Avis Technique 6 / 11-1946*01 Add

Additif à l'Avis Technique 6 / 11-1946

Coffre PVC

Lucoroll

EMBOUT DE COFFRE LUCOROLL G. T200 JOINT 3D (SANS CLIPS INF) H509CA

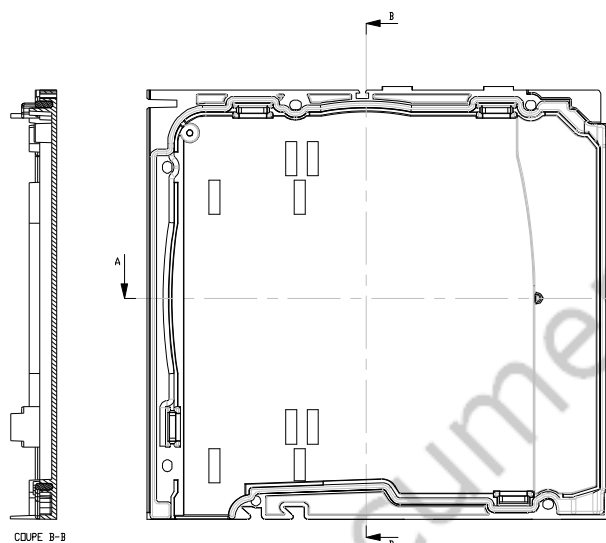
- Perméabilité à l'air sur coffre taille 2 avec embouts H509CA, longueur 1 m (RE n° BV12-980, BV12-981, BV12-802).
- Perméabilité à l'air sur coffre taille 2 avec embouts H526AA et dormant rénovation, longueur 1 m (RE n° BV13-611).

Etanchéité coulisses avec plaquette en PE

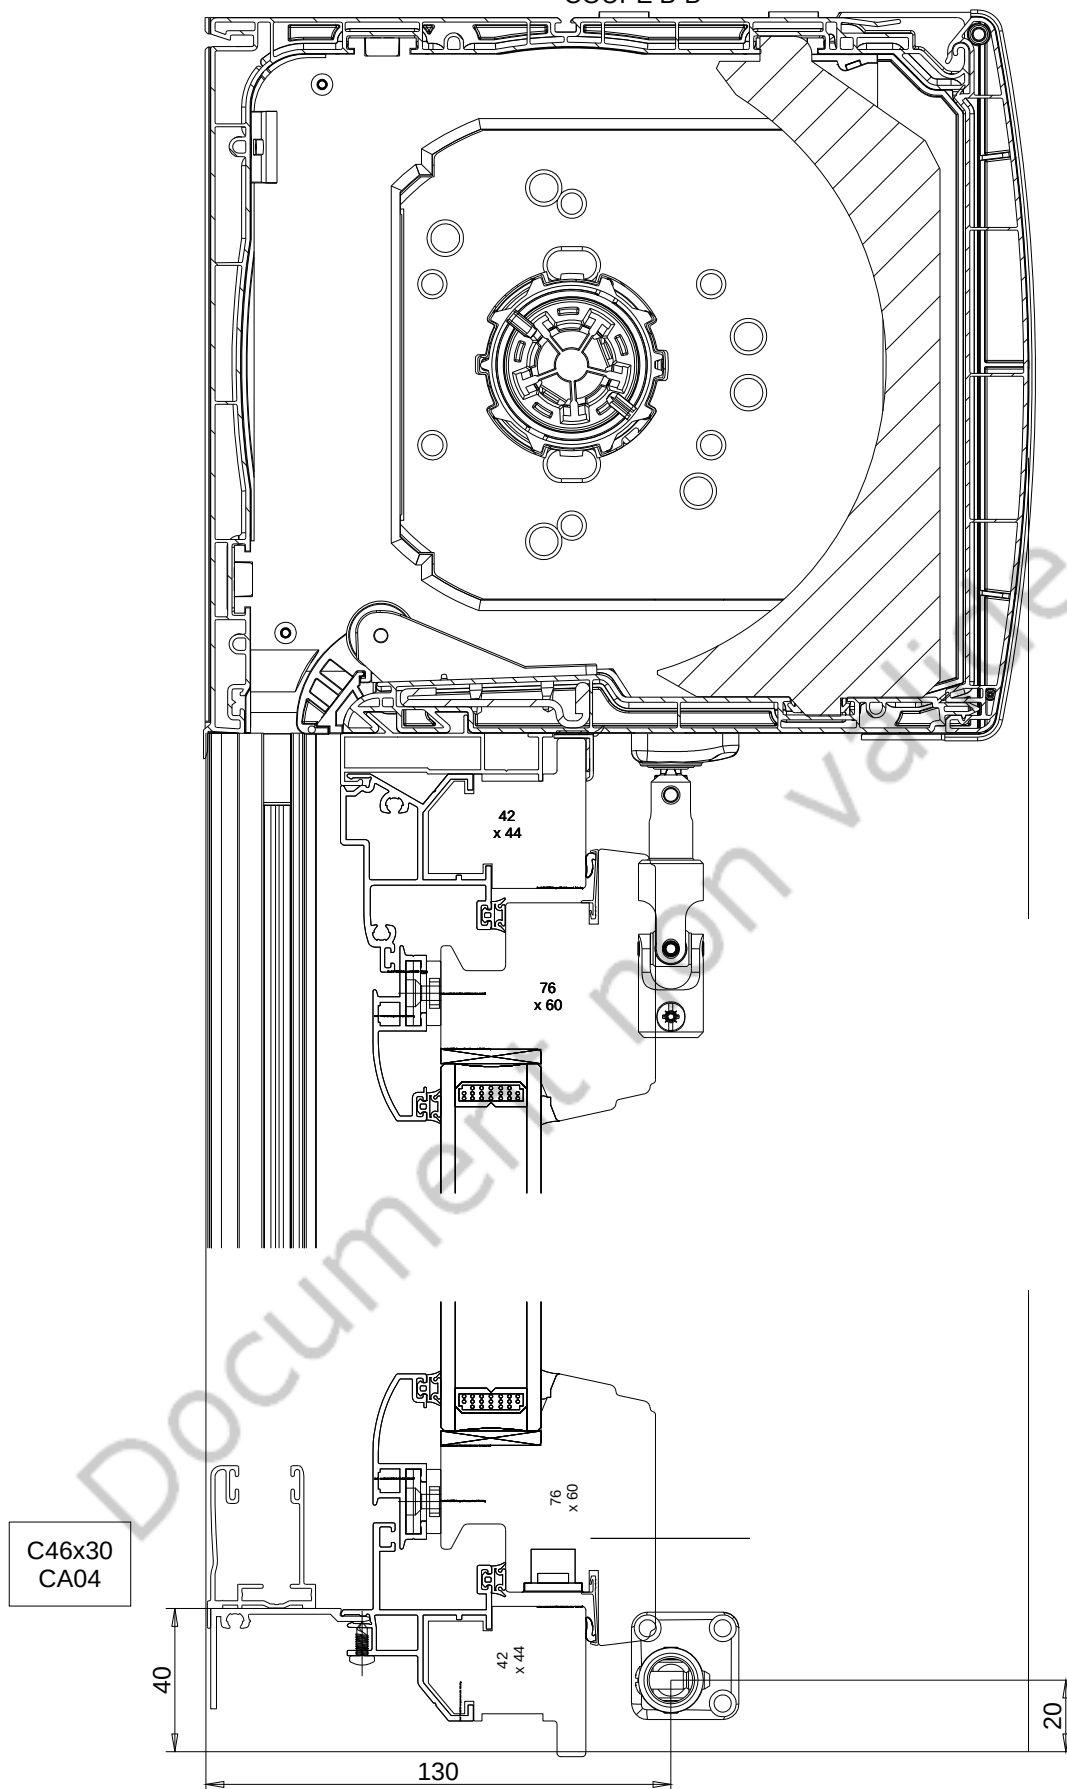
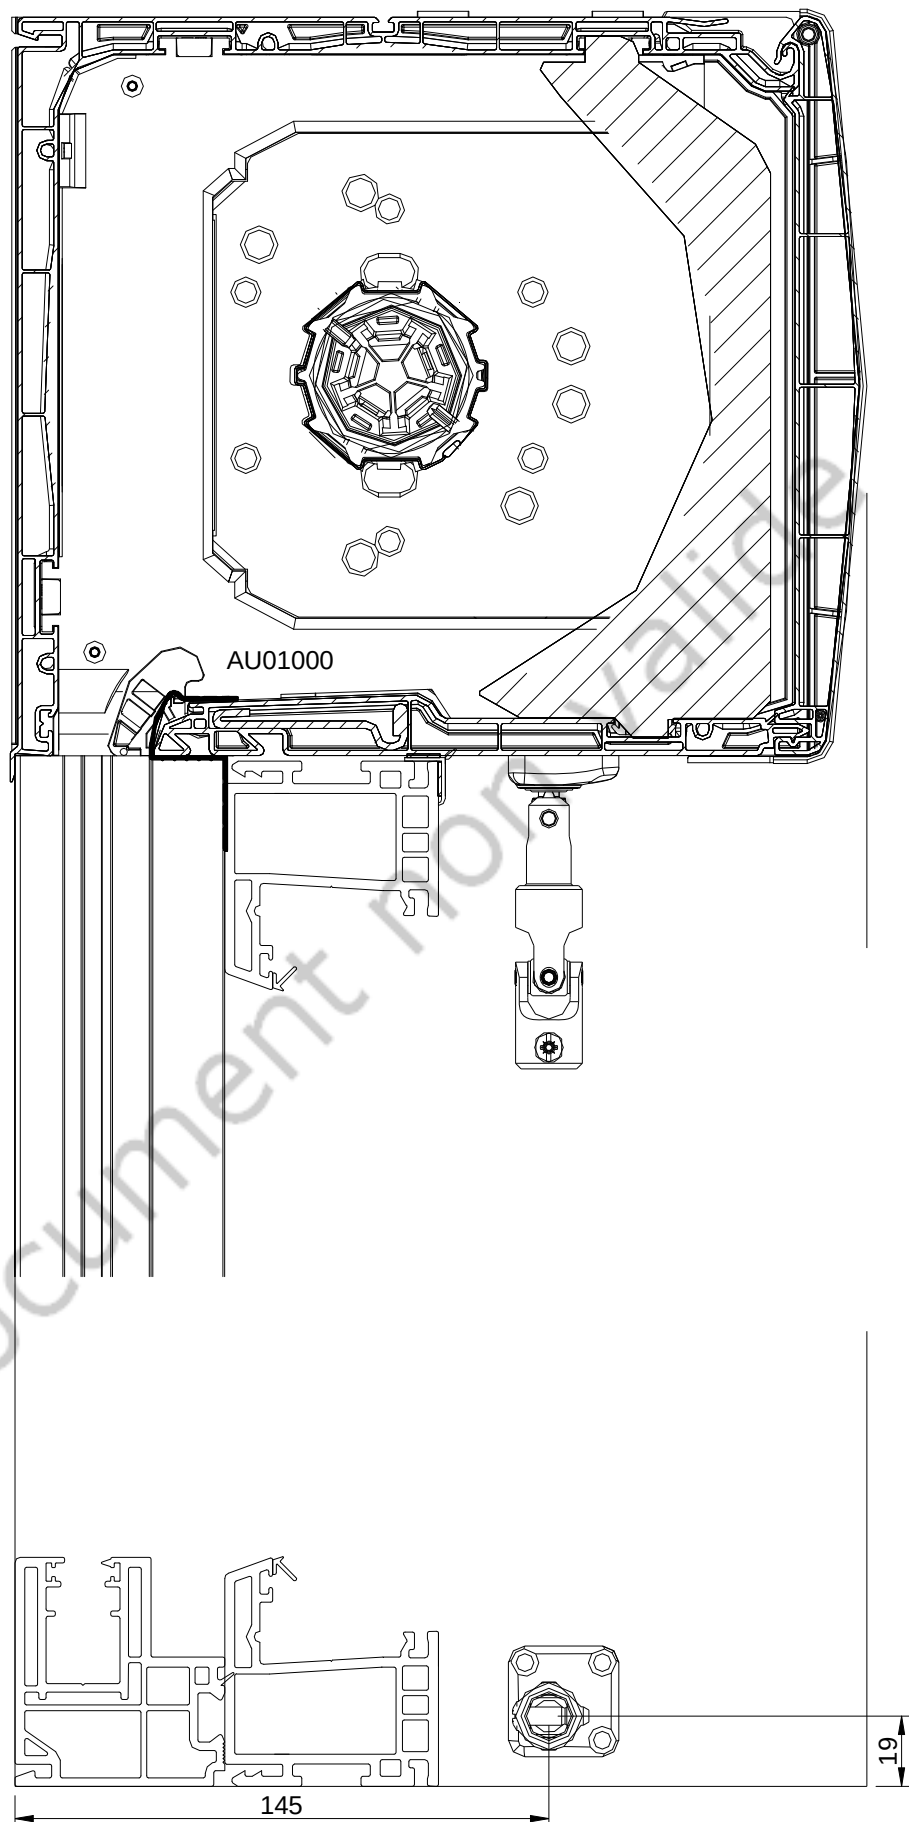
Une étanchéité en pied des coulisses formant fourrure est assurée par plaquette en PE.
